改善箇所説明図

側方反射器

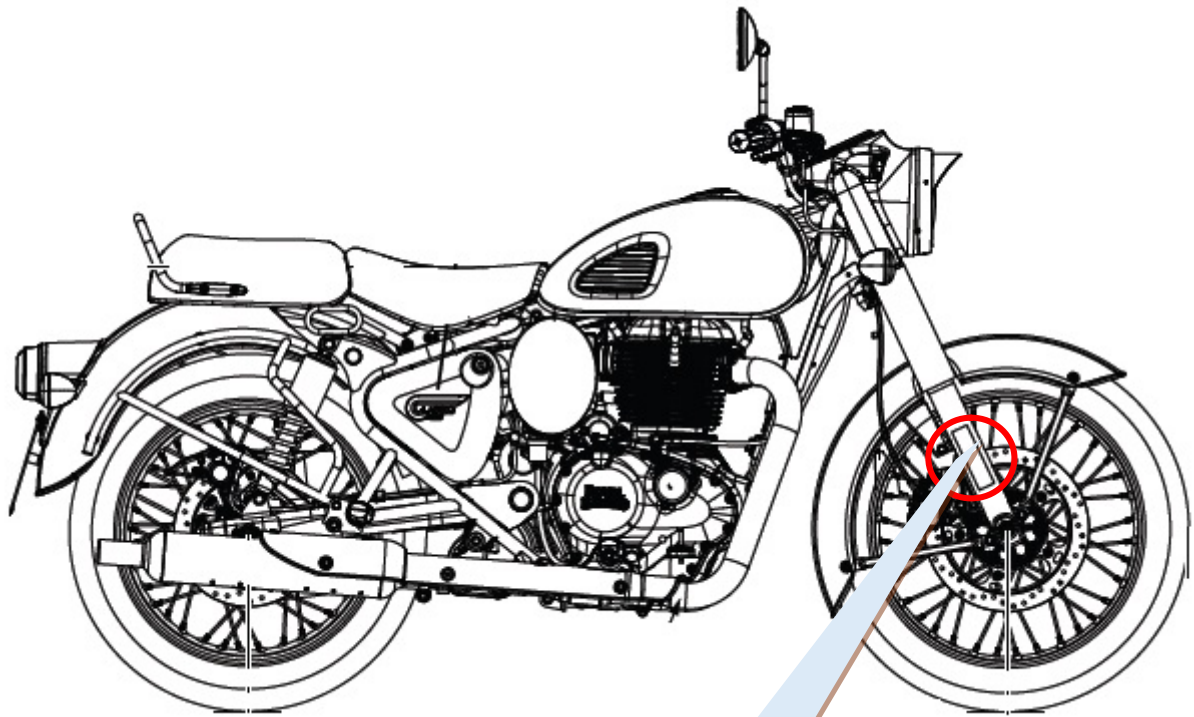
基準不適合発生箇所

側方反射器において、機器管理が不適切なため、反射器内部の表面が適切に成型されていないものがある。そのため、反射光が散乱し、保安基準に適合しないおそれがある。

改善の内容

全車両、側方反射器を良品と交換する。

識別：車台番号打刻右端に白色ペイントを塗布する。
